ПРЕЗЕНТАЦИЯ GUEPARD 2.0

Гепард 2,0

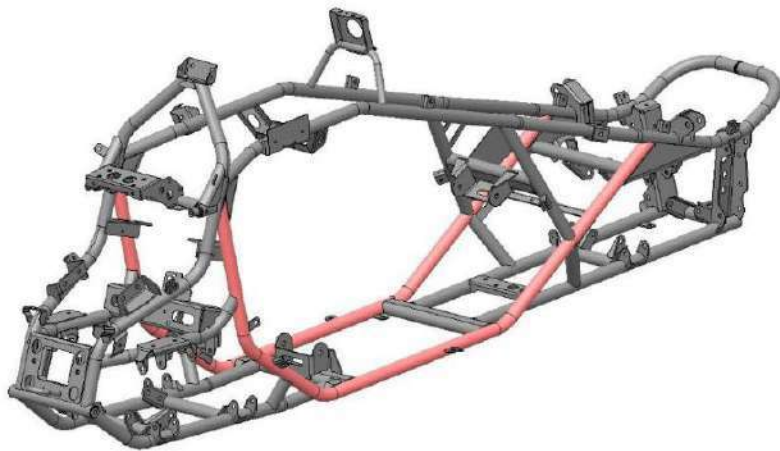
- Увеличена база за счёт смещения задней оси на 15 мм, для возможности установки колес 30" и исключения касания колеса о заднюю арку

- Новая задняя светотехника с измененными брызговиками

- выключатель «массы»

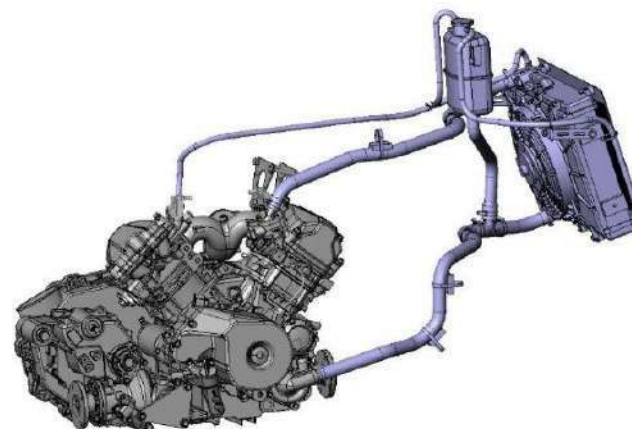
- Новый механизм переключения передач КПП

- Дополнительное жесткое крепление фаркопа для исключения люфта и дребезжания. Розетка фаркопа в базовой комплектации

- Новая эффективная защита при обрыве карданного вала
